## EX CARCERE DI SAN FRANCESCO

### RESTAURO CONSERVATIVO E RIUSO DELL'EX CARCERE GIUDIZIARIO A STRUTTURA RESIDENZIALE PER STUDENTI UNIVERSITARI

Tavola	<b>PERIZIA SUPPLETIVA E DI VARIANTE N. 02</b>	FASE	Variante 02	
V2.RGEN		CODICE CUP	D99D16003530005	
Scala		CODICE CIG	8709987CA4	
	RELAZIONI			
	Relazione generale			
COORDINATORE DEL PROGETTO e RESPONSABILE DEL PROCEDIMENTO		DIRETTORE DEI LAVORI		
Arch. Pierangelo Spina		- Arch. A.P. Donadello		
RESPONSABILE UO SVILUPPO EDILIZIO E INFRASTRUTTURE		COORDINATORE DELLA SICUREZZA		
		- Geom. Luca Andrean		
COLLABORATORI		CODICE SIPE		
Arch. Carlo Fantuzzi		19.11		
		OPERA		
		OPP_2015_032		
		REVISIONE	DATA	
		00	07.11.2025

*Progetto approvato: quadro di raffronto del prospetto nord (in giallo le nuove aperture previste)*

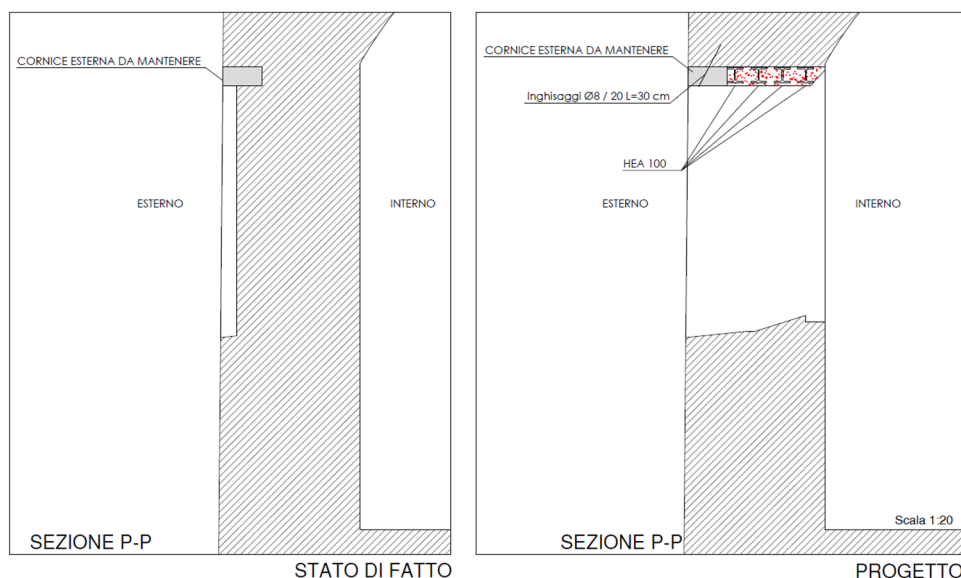
In corso d'opera si è considerato come l'apertura di nuove finestre sui fronti edilizi dell'ex carcere comporti, di fatto, alcune **difficoltà realizzative**, richiedendo pesanti interventi strutturali per il consolidamento delle facciate stesse e delle volte interne che si innestano su di esse. E' stato valutato inoltre come l'**inserimento di nuovi architravi in acciaio** possa compensare solo in parte l'indebolimento puntuale dei paramenti murari esistenti. Per tale ragione in corso d'opera si è deciso di **ricercare delle soluzioni progettuali alternative all'apertura di nuove finestre**, anche per semplificare l'attività di cantiere e accelerare l'avanzamento dei lavori, senza alterare l'assetto planimetrico complessivo della proposta progettuale approvata.

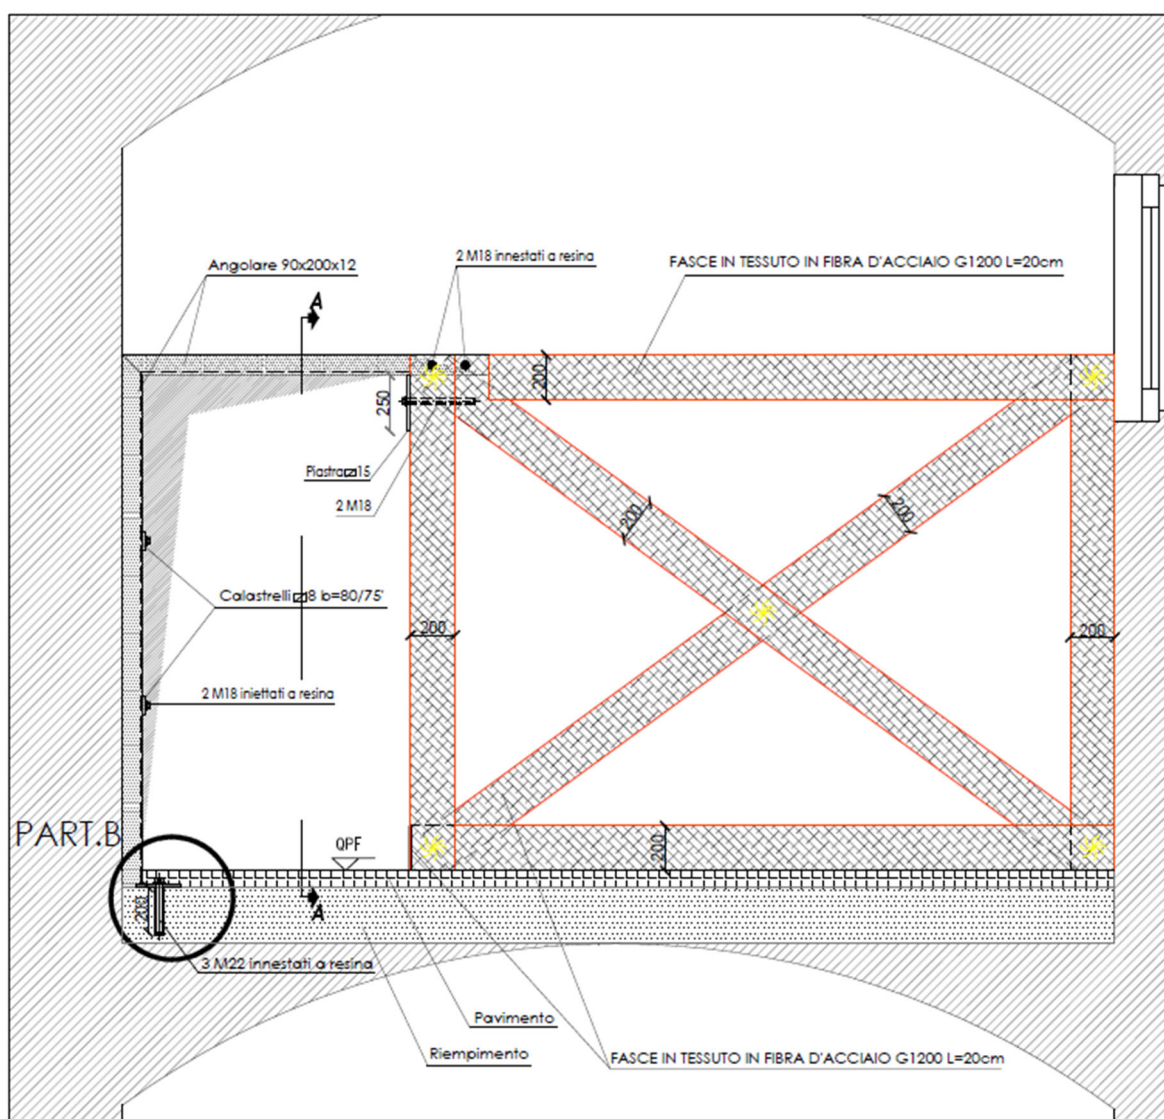
Il **progetto autorizzato** prevede una complanarità tra le quote interne di calpestio dei corridoi, delle stanze principali e dei pianerottoli relativi alle scale esistenti, con riconferma complessiva delle quote dello stato di fatto.

In cantiere, a seguito della rimozione delle pavimentazioni in piastrelle, delle sottostanti pavimentazioni in calcestruzzo e delle pavimentazioni originarie in cotto, nonché dello svuotamento delle volte e della verifica svolta sugli attraversamenti impiantistici, è stata riscontrata l'impossibilità di poter rispettare le quote di sbarco attuali dei vani scala. Ha seguito di tali valutazioni, vista l'opportunità di conservare le scale esistenti è emersa la necessità di una **ridefinizione delle quote interne, con nuovi raccordi risolti per mezzo di rampe e ove non necessario con gradini.**

Sezioni longitudinali esemplificative: in colore giallo i tratti di muratura da realizzare ex novo con murature superiori gravanti in falso.

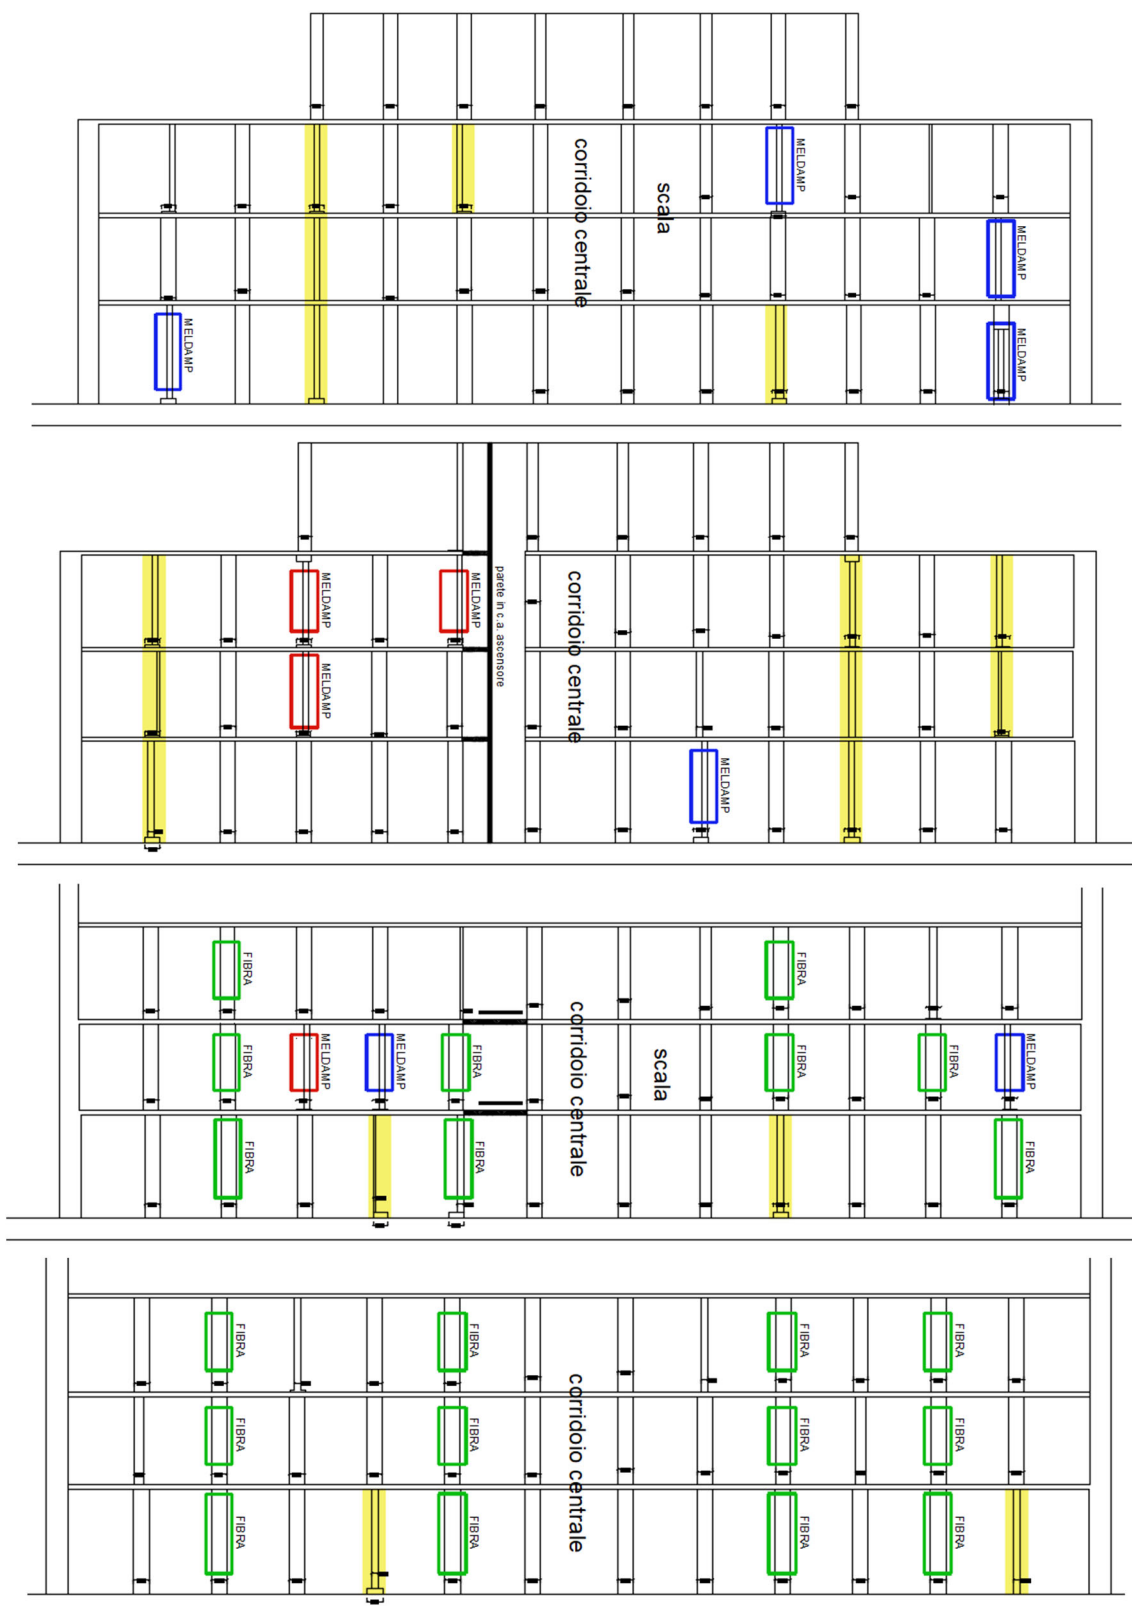
Una più accurata valutazione dello stato di fatto resa possibile a seguito della realizzazione del cantiere e del montaggio delle impalcature, ha evidenziato la presenza di **tratti di muratura gravanti in falso sulle volte esistenti ai livelli inferiori**; in base ad una valutazione sull'assetto strutturale complessivo dell'edificio è stata individuata l'opportunità di realizzare tratti di muro, a ripresa dei carichi superiori, più consistenti rispetto a quelli proposti nel progetto esecutivo.

*Stato di fatto: vista di una colonna di scarico angolare esistente e del relativo foro di attraversamento della volta e della pavimentazione.*

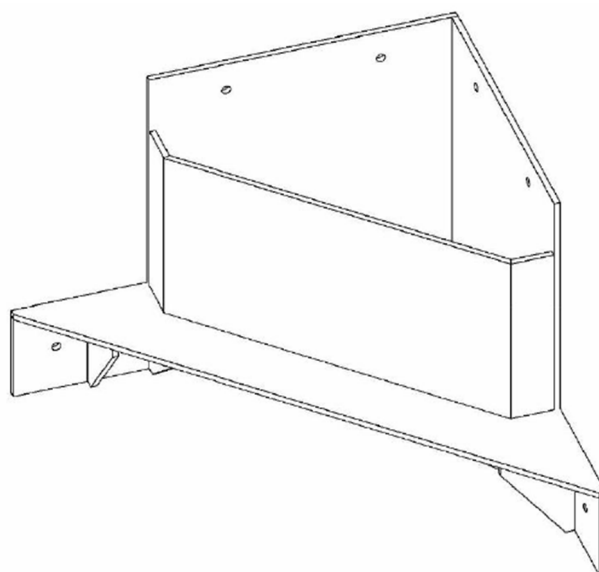
Con la rimozione dei wc dall'interno delle celle, è stato possibile individuare una serie di intercapedini esistenti, realizzate nel tempo per l'alloggiamento degli scarichi e per l'alimentazione dei servizi igienici. Si è considerato come il riutilizzo di tali fori per l'attraversamento dei nuovi scarichi comporterebbe, di fatto, pesanti interferenze sulle facciate: vista la posizione degli scarichi e la partitura sfalsata delle finestre esistenti, è emerso come alcune di queste dovrebbero essere ridotte di ampiezza per consentire il passaggio degli scarichi. Come riportato nei grafici della perizia di variante (01), al fine di evitare la realizzazione del secondo cavedio, risulti necessario nella maggioranza dei casi, la realizzazione di antiestetici ringrossi agli angoli delle future stanze attrezzate, con possibile **interferenza rispetto alla configurazione dell'arredo interno**. Alla luce di tali considerazioni si sono ricercati percorsi alternativi per la realizzazione delle colonne di scarico e, in generale, degli attraversamenti impiantistici.

*Perizia Suppletiva e di Variante 02: ridefinizione delle forometrie di progetto dei fronti principali*

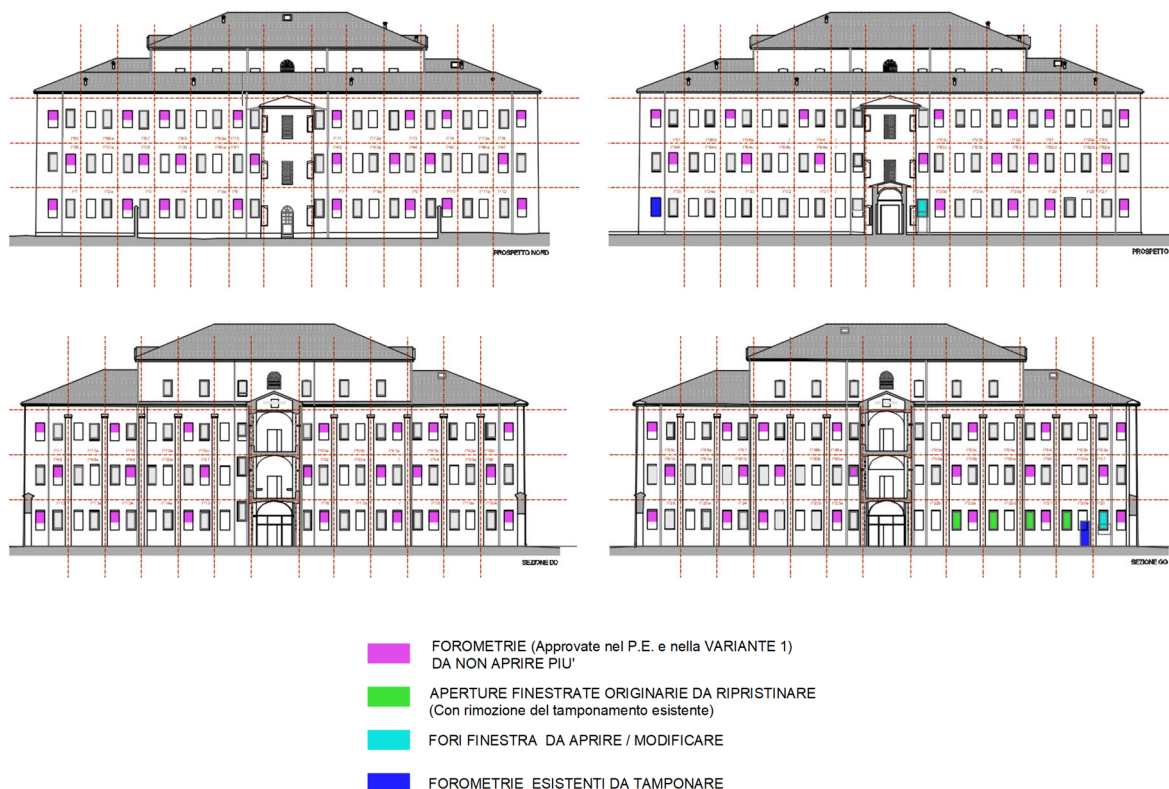
Vista e considerata la natura e la consistenza delle strutture murarie esistenti (a conci di pietra intervallati a corsi di mattone), appare evidente come l'eventuale apertura di nuove finestre dovrebbe essere necessariamente accompagnata da pesanti interventi di consolidamento strutturale (inserimento di architravi in acciaio, ricollocazione degli archi di scarico/piattabande, riquadratura di nuove finestre, ecc.).

Inoltre, dal punto di vista tipologico, si rileva come la scansione alternata delle finestre, tra un livello e l'altro, progettata in origine con ogni probabilità per scongiurare la fuga dei detenuti dell'ex-carcere, costituisca, con ogni probabilità, la caratteristica tipologica saliente dei fronti edilizi, che risultano ancora oggi conservati e, tutto sommato, privi di alterazioni significative. Considerato poi il vincolo di tutela gravante sull'edificio e alla luce delle nuove misurazioni effettuate a seguito delle rimozioni di cantiere, nonché dei colloqui svolti con il competente settore comunale, **si ritiene inopportuna l'apertura di nuove finestre sui fronti edilizi principali.**

Pertanto, per l'illuminazione naturale delle future "camere attrezzate" dello studentato, si propone il **ricorso alle sole finestre esistenti**, visti i calcoli che si allegano, con deroga ai rapporti aeroilluminanti, in applicazione del suddetto **vincolo di tutela** e coerentemente con quanto attualmente disposto dal **R.U.E. del Comune di Parma** nell'articolo riportato di seguito:

Come emerge dal grafico riportato di seguito, il nuovo progetto proposto con la presente Perizia Suppletiva e di Variante (02) consente di evitare l'apertura di 84 nuovi fori finestra, prevedendo comunque la riapertura delle forometrie originarie che oggi risultano tamponate.

*Perizia Suppletiva e di Variante 02: ridefinizione delle quote interne di calpestio per il raccordo tra corridoi laterali e le quote di calpestio dei vani scala*

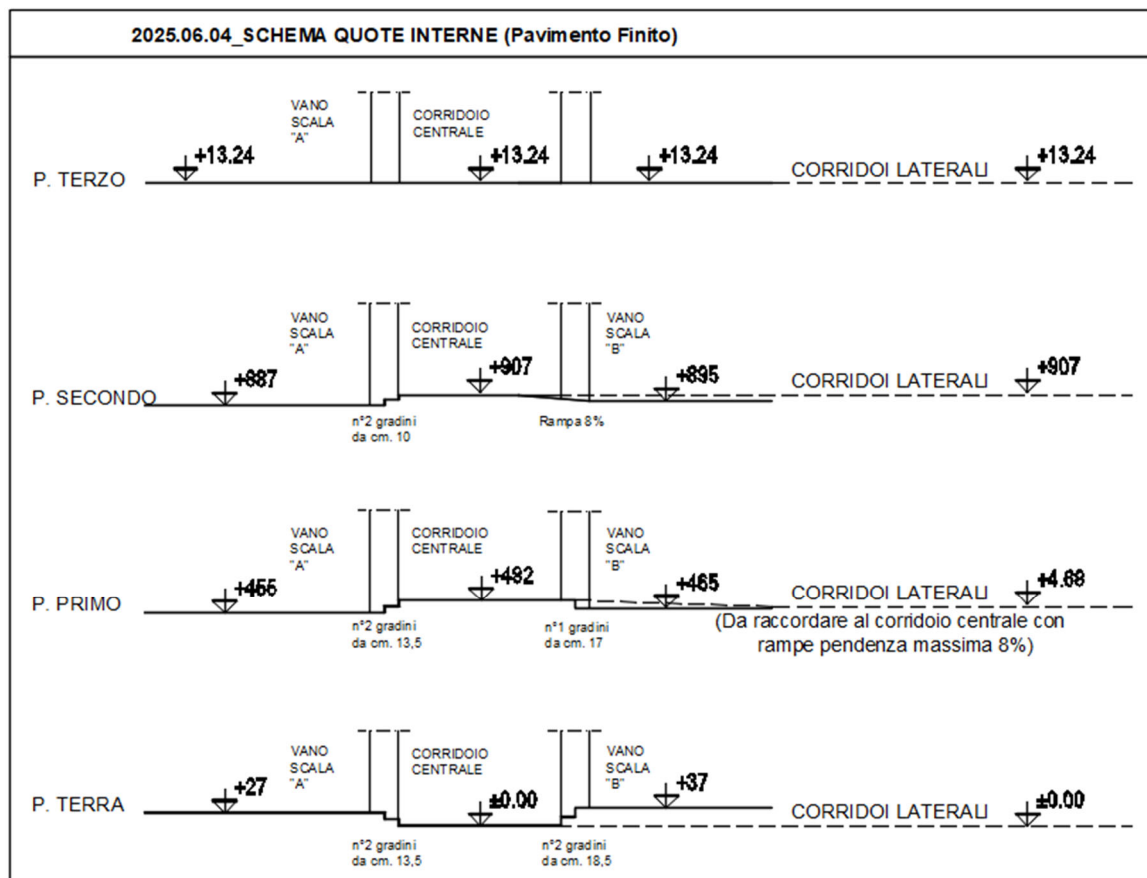
Alla luce delle indagini, dei saggi e delle demolizioni svolte in corso d'opera, a seguito dello svuotamento dei riempimenti sciolti di riporto sulle volte, è stata ridefinita la scansione delle quote di progetto relative al livello di calpestio delle pavimentazioni.

Per garantire il raccordo delle nuove quote interne di progetto con le quote dei vani scala esistenti sono stati previsti alcuni gradini (semplici o doppi) e brevi tratti inclinati con pendenza inferiore all'8%.

*Perizia Suppletiva e di Variante 02: ridistribuzione al solo piano terra degli alloggi riservati ai disabili  
 (locali evidenziati in colore giallo)*

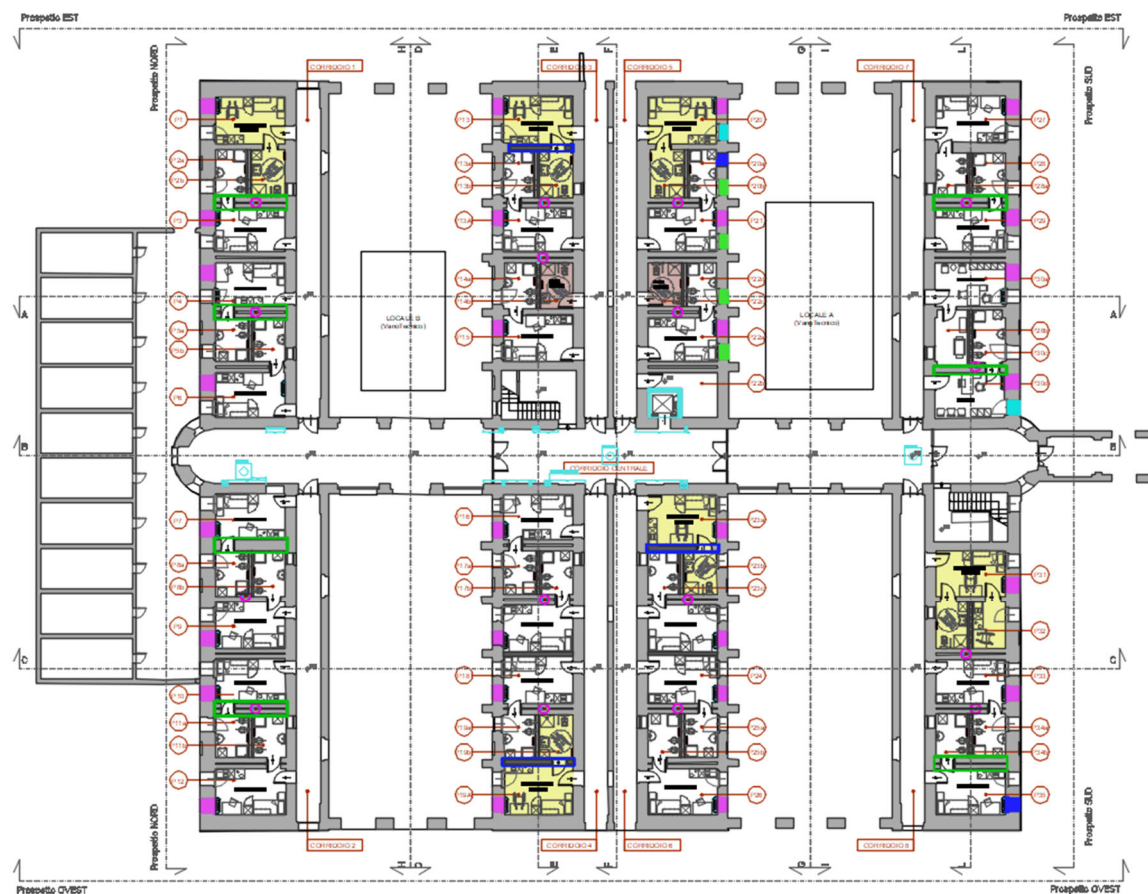
Per facilitare l'utilizzo quotidiano dell'edificio da parte dei futuri utenti/residenti disabili, si è pensato di concentrare al solo piano terra gli alloggi accessibili, prima distribuiti nel progetto ai vari livelli dell'edificio. Questo accorgimento potrà evitare agli utenti disabili di dover ricorrere obbligatoriamente all'uso dell'ascensore, riducendo così i tempi di trasferimento tra gli alloggi e la sede universitaria.

*Perizia Suppletiva e di Variante 02: dettaglio della connessione ad inghisaggi orizzontali di attraversamento delle pareti non ammortate con intercapedine.*

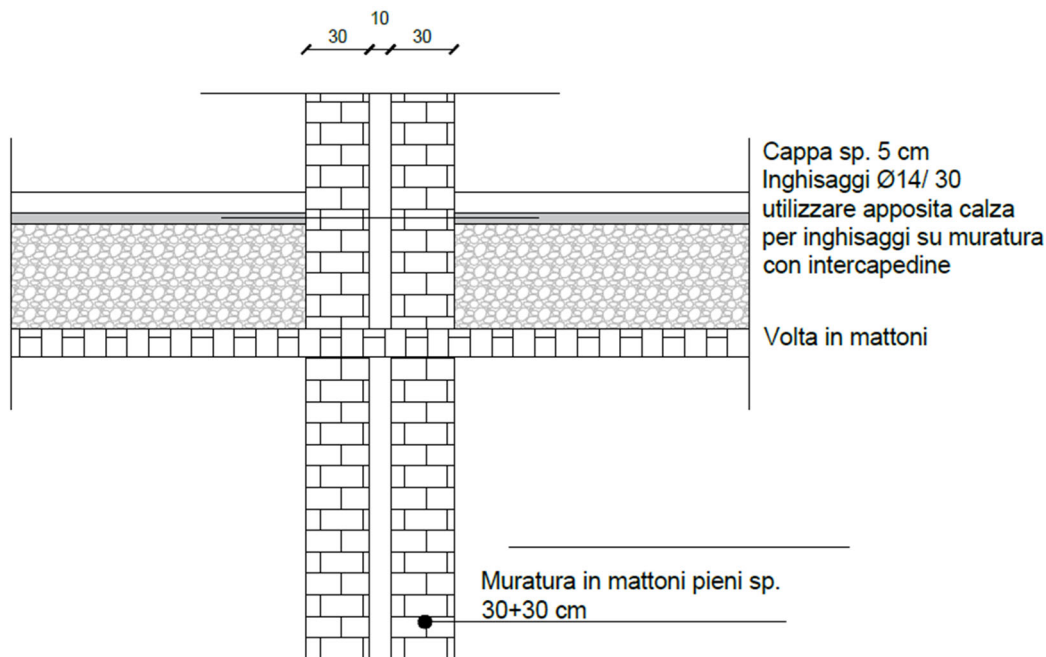
Dai saggi di cantiere condotti sulle strutture murarie è emersa la presenza di intercapedini (di cm.10 circa) poste all'interno dei muri di spina dell'edificio. A seguito di tali accertamenti si sono applicati alcuni correttivi al progetto strutturale, al fine di poter garantire la migliore continuità strutturale possibile alle strutture di progetto (vedi particolari allegati di seguito).

## APERTURA TIPO H

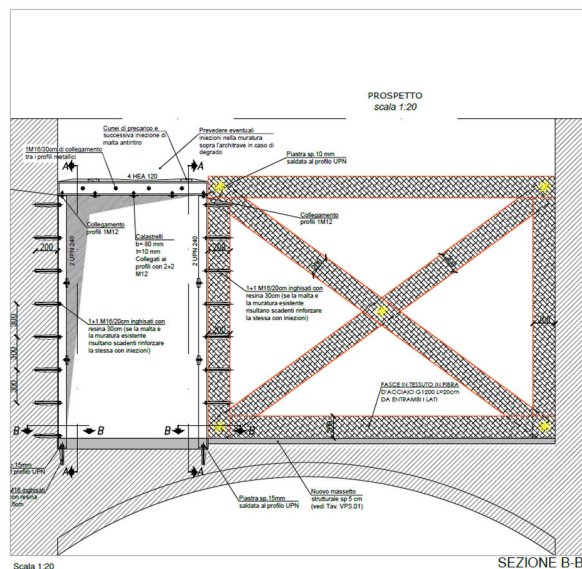
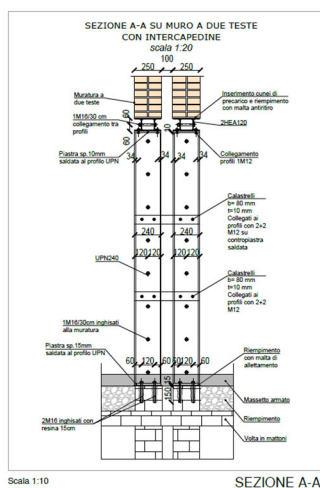
**PARTICOLARE MODIFICATO RISPETTO ALLA  
PRECEDENTE APPROVAZIONE DA PARTE DELLA SABAP**

Perizia Suppletiva e di Variante 02: revisione dell'apertura tipo "H" per il consolidamento delle murature di spina (doppie).

*Perizia Suppletiva e di Variante 02: prospetto dei nuovi serramenti Ei60 previsti in corrispondenza del corridoio centrale*

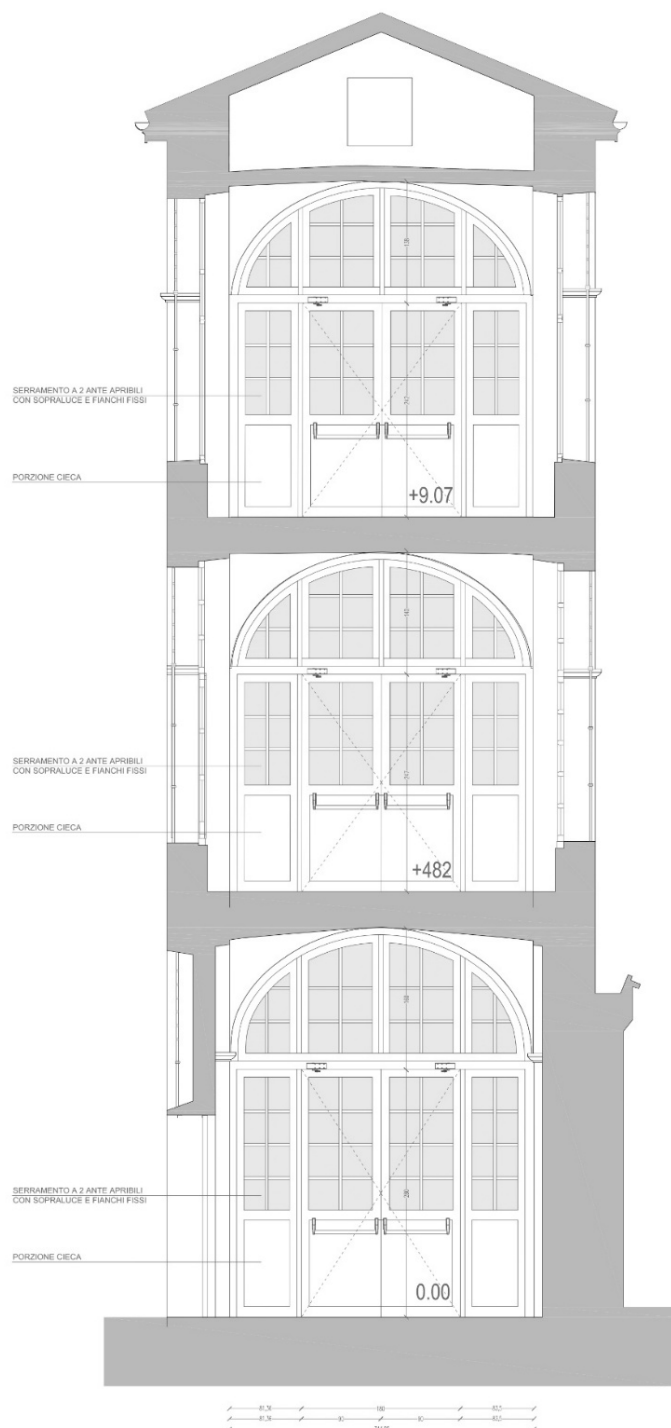
Ai piani terra, primo e secondo, vista la necessità di realizzare alcuni gradini di raccordo alle quote esistenti dei vani scala (cfr. punto 4.2), è sorta la necessità di rimuovere alcune delle porte REI di accesso ai vani scala stessi. Queste porte sono state rimpiazzate da appositi

serramenti vetrati Ei60 (con caratteristiche Sa di tenuta ai fumi freddi) posti ad interruzione del corridoio distributivo centrale. Questi serramenti garantiranno la compartimentazione delle scale interne e delle vie di fuga, coerentemente all'impostazione del progetto antincendio.
